VYSVĚTLENÍ, ZMĚNA NEBO DOPLNĚNÍ ZADÁVACÍ DOKUMENTACE Č. 10

Název veřejné zakázky	VÝSTAVBA 2. A 3. ETAPY DC ZELENĚČ
Ev. číslo veřejné zakázky	VZ2024018
Ev. číslo veřejné zakázky ve Věstníku veřejných zakázek	Z2025-044711
Ev. číslo dokumentu – č. j.	SPCSS-06499/2025
Zadavatel (dále jen „Zadavatel“)	Státní pokladna Centrum sdílených služeb, s. p. se sídlem Na Vápence 915/14, 130 00 Praha 3 IČO: 03630919, DIČ: CZ03630919 zastoupený: Mgr. Jakubem Richtermem, 1. zástupcem generálního ředitele
Druh veřejné zakázky	Nadlimitní veřejná zakázka na stavební práce zadávaná v otevřeném řízení dle ustanovení § 56 ZZVZ.

Žádost o vysvětlení zadávací dokumentace č. 29

Doplňující dotaz k PS 903.1.III – Strojní část (Výfukové potrubí / Spalinovod)

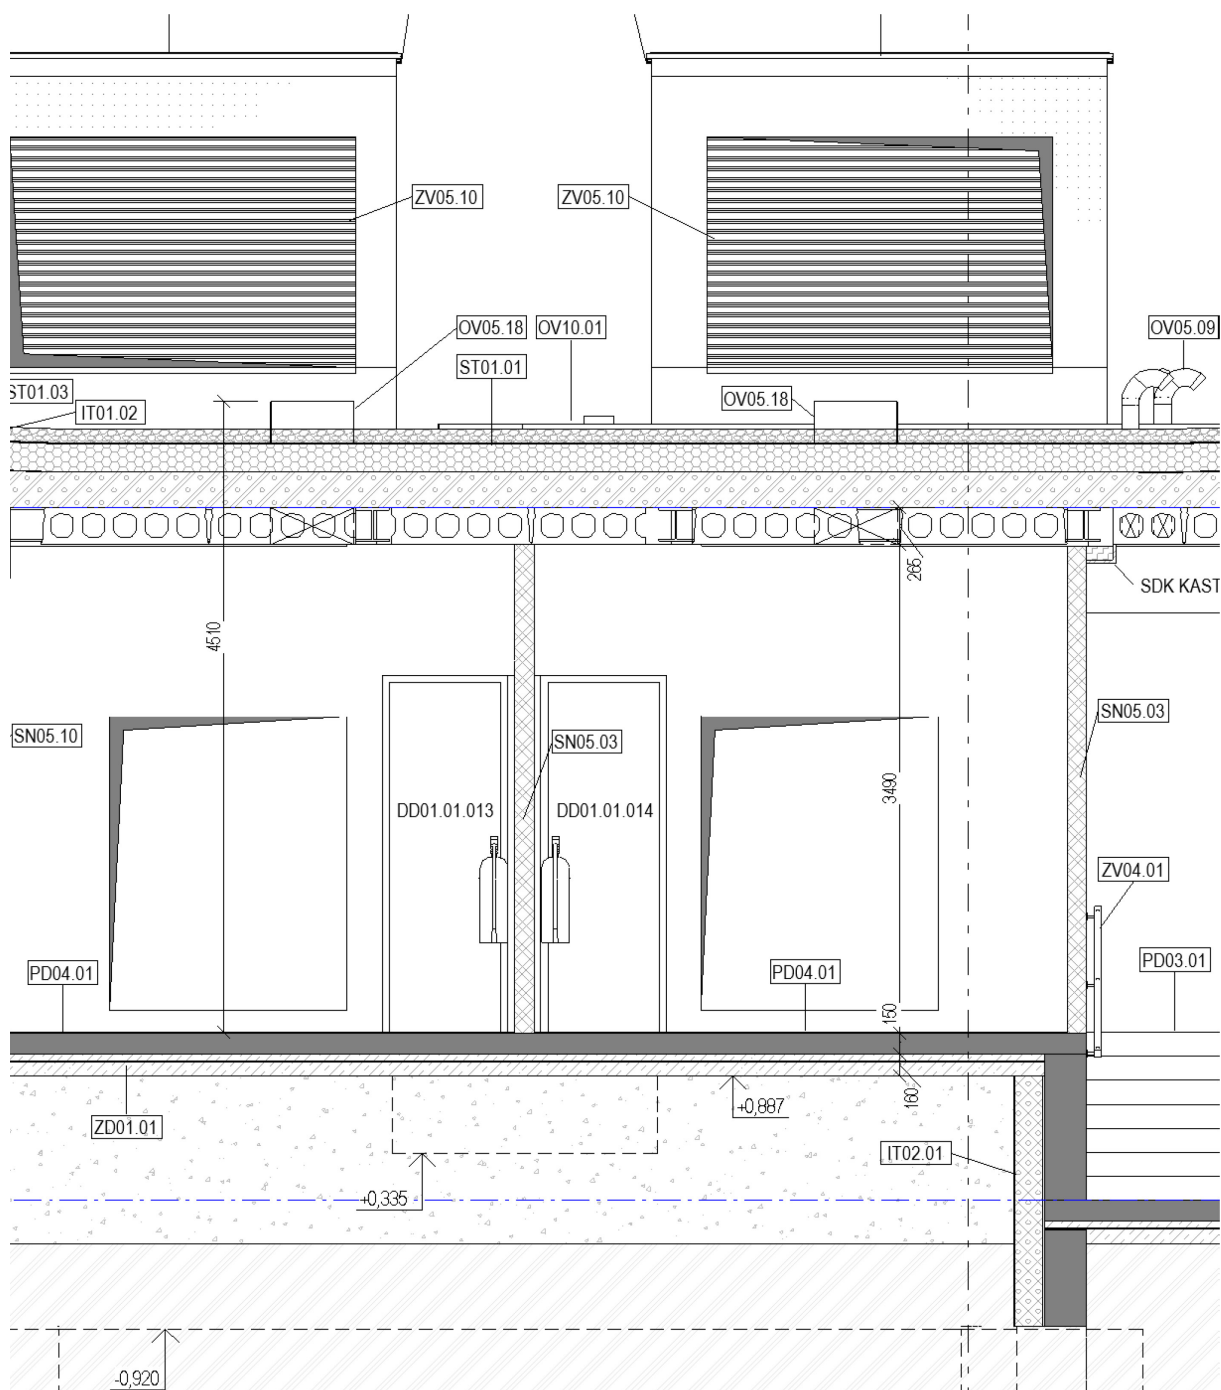
Tato odpověď pro účely nacenění a tvorby nabídky není dostatečná, neboť i pro systémové řešení je nezbytné znát základní dispoziční a kvantitativní parametry (trasu a délku potrubí) pro správné navržení a ocenění dodávky. Položka ve výkazu výměr sice zmiňuje spalínovod (např. položka 7418005.001 -Motorgenerátor... vč. spalínovodu), ale bez trasy a délky nelze spalínovod, který je součástí dodávky, řádně ocenit.

Konkrétně žádáme o:

Trasu potrubí: Žádáme o zakreslení přesné trasy spalínovodu od motorgenerátoru (DA) do stavební šachty (nebo na střechu objektu, jak je uvedeno v popisu položky) v rámci dokumentace PS 903.1.III – Strojní část (případně v dokumentaci PS 902.1, pokud je zde trasa skutečně řešena).

Délku potrubí: Žádáme o specifikaci celkové délky výfukového potrubí (spalínovodu) pro PS 903.1.III (pokud není uvedena ve výkazu výměr), která je potřebná pro jeho nacenění a hydraulický návrh.

Zadavatel prověřil opět u Generálního projektanta jeho řešení a stavební příprava je pro spalínovod vyprojektována a podrobnosti lze z projektu vyčíst. Přesná trasa a délka spalínovodu závisí na konkrétně vybraném výrobku. Ve stavební části, svislý řez A-A přímo vede v místnosti, kde budou motorgenerátory a také je řez veden prostupem ve střeše určeným pro spalínovod. V půdorysu 1NP a také půdorysu střechy je prostup, také zobrazen.

Vzdálenost od podlahy místnosti po horní hranu prostupky na střeše pro spalínovod je 4,5 m – přesná délka potrubí závisí na konkrétním výrobku, požadavcích dodavatele. Průměr otvoru ve střeše je 600 mm.

To jsou dostatečné informace pro nacenění. Ostatní informace závisí na konkrétním výrobku a technických požadavcích dodavatele technologie, které je třeba komunikovat s ním.
